BEBAUUNGS- UND GRÜNORDNUNGSPLAN
„ORTSMITTE FROHNHOFEN“

GEMEINDE LAUFACH

BESCHLUSSVORSCHLÄGE

FRÜHZEITIGE BEHÖRDEN- UND TRÄGERBETEILIGUNG
(gem. § 4 Abs. 1 BauGB),

Ansicht von Planstraße B, WH bergseits 4,50, talseits 7,50

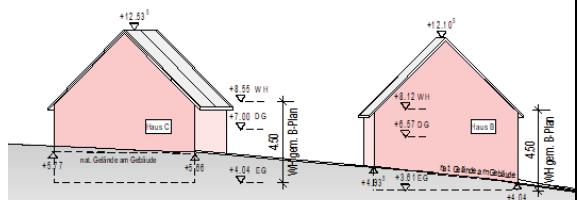
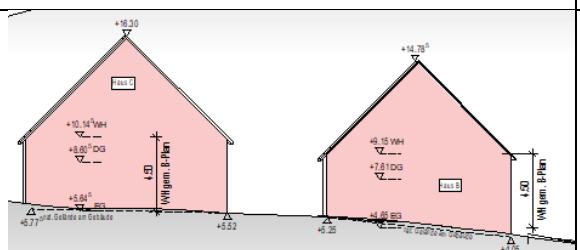
A. Bauplanungsrechtliche Festsetzungen	
Zu Punkt 2 → Maß der baulichen Nutzung (§9 Abs. 1Nr.1 BauGB; §§16 bis 21 BauNVO)	Aufgrund der Hanglage und der Südexposition geht die Gemeinde davon aus, dass

Als Grundlage der Ermittlung der max. zulässigen Wandhöhe (WH) ist der Schnittpunkt Dachhaut/ Außenwandoberfläche, senkrecht in der Wandebene gemessen zu Grunde zu legen, jeweils am tiefsten Geländeckpunkt an der traufseitigen Gebäudewand.

Alternativvorschlag:

WH 4,50 bergseits

WH 7,50 talseits

Bezogen wird die Wandhöhe auf das natürliche Gelände.

Durch den Geländeverlauf der Grundstücke wäre das erste Geschoß straßenseitig komplett im Erdreich und kann somit nicht als Wohnfläche genutzt werden. Städtebaulich ist eine Wandhöhe von 7,50m vertretbar, da in den Abschnitten WA 1, WA 2, WA 3, WA 7, WA 8, WA 9 und WA 10 auch mindestens 7,50 Meter Wandhöhe zulässig sind.

vorwiegend auf der Südseite die Wohnräume und auf der Nordseite untergeordnete Räume wie Küche, Bad und Abstellräume untergebracht werden. Nachdem der Höhenunterschied maximal ein Meter beträgt, können auf der Nordseite problemlos Fenster auch für Aufenthaltsräume realisiert werden. Eine unbillige Härte besteht nicht. Der Gemeinderat möchte - wie auch in WA 4- keine hohen Baukörper an dieser Stelle zulassen. Die Wandhöhe wird talseits jedoch auf 6,50 m festgesetzt.

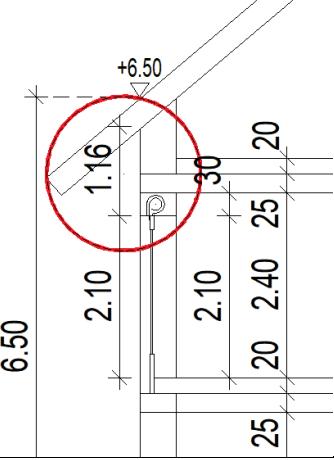
<p>Begründung: Städtebaulich gesehen ist eine geschlossene Bebauung an der Stelle wichtig. Falls das Gebäude nicht saniert werden kann und neu errichten werden muss, sollte es auch wieder beim Nachbarn angeschlossen werden.</p>	
<p>B. Bauordnungsrechtliche Festsetzungen</p>	
<p>Zu Punkt 2 → Gestaltung der Gebäude (Art. 81 Abs. 1 Nr. 1 BayBO) → 2.2 Dachform, Dachneigung und Drempel:</p>	<p>Die Einwände und die Darstellung können technisch nicht nachvollzogen werden, da sie darstellen, dass es technisch machbar ist.</p>
<p>Festgesetzt: Gilt nur in Gebieten mit Planeinschrieb OM: Das maximale Maß zwischen der Oberkante Fensteröffnung und Unterkante Sparren an der Außenwand darf 1,00 m nicht überschreiten.</p>	
<p>Alternativvorschlag: Das maximale Maß zwischen der Oberkante Fensteröffnung und Unterkante</p>

<p>Sparren an der Außenwand darf 1,20 m nicht überschreiten.</p>	
<p>Begründung: Bei einer Standardfenstergröße mit Rolladenkasten und Sturz ergibt sich technisch eine Höhe von 1,16 m.</p>
